ケーブル引込高圧お客さまへの当社引込用開閉器の 施設基準変更のお知らせ

当社は、2021年10月1日（金）以降より、高圧お客さまへの引込用開閉器について施設基準を変更させていただきます。何卒、ご理解とご協力を賜りますようお願い申し上げます。

【変更対象の開閉器（イメージ図）】

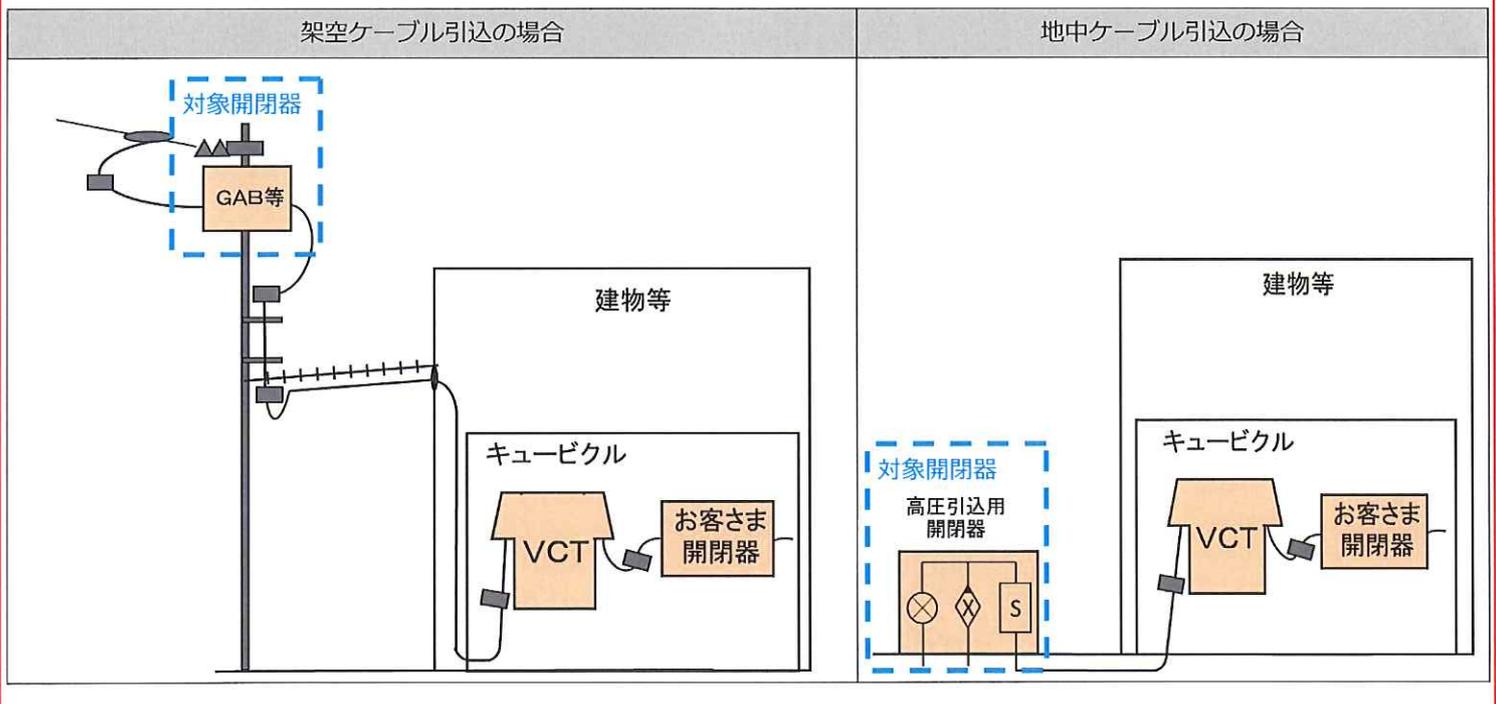
従来、高圧のお客さまでケーブル引込の場合、地絡保護機能付の引込用開閉器を施設していましたが、今後は下表のとおり地絡保護機能のない開閉器を施設させていただきます。

引込方式	当社引込用開閉器の地絡保護機能	
	現行（～2021年10月1日）	変更後（2021年10月1日～）
架空ケーブル引込	<u>有り</u>	無し
地中ケーブル引込	<u>有り</u>	無し
